改善箇所説明図

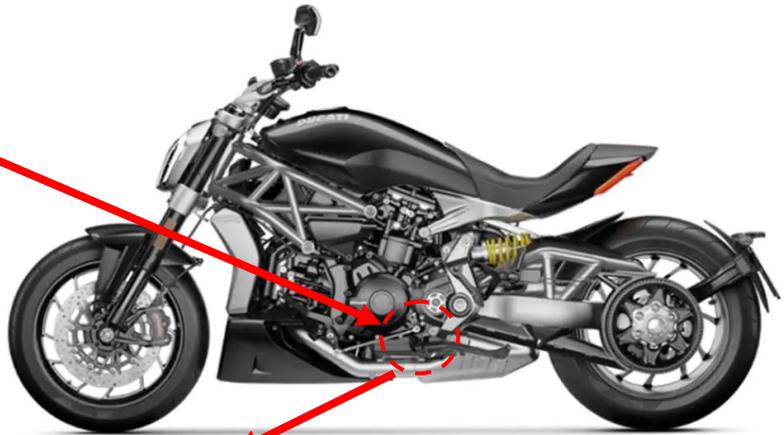
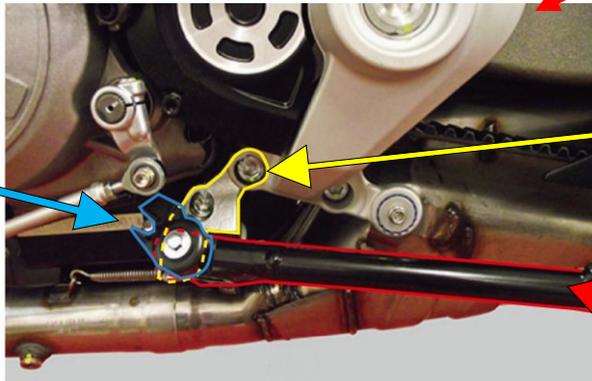
基準不適合発生箇所

基準不適合発生箇所

サイドスタンド固定ブラケットにおいて、耐久性が不足しているため、ブラケット部の変形もしくは破損することがある。そのため、サイドスタンドを掛けて停車中にブラケット部が変形し車両が倒れるおそれがある。また、ブラケットが破断することでサイドスタンドが脱落すると、走行中にサイドスタンドスイッチの配線が引っ張られて損傷し、最悪の場合、走行中にエンジンが停止するおそれがある。

新サイドスタンド固定ブラケット用同時交換部品

注:  は、改善箇所を示す。
 は、同時交換部品を示す。
 は、損傷時の交換部品を示す。

サイドスタンドスイッチ(配線損傷時には新品に交換)

改善の内容

全車両、サイドスタンド固定ブラケット並びにサイドスタンドアームとスプリングプレートを対策品に交換する。なお、サイドスタンドスイッチの配線が損傷している場合は、新品と交換する。
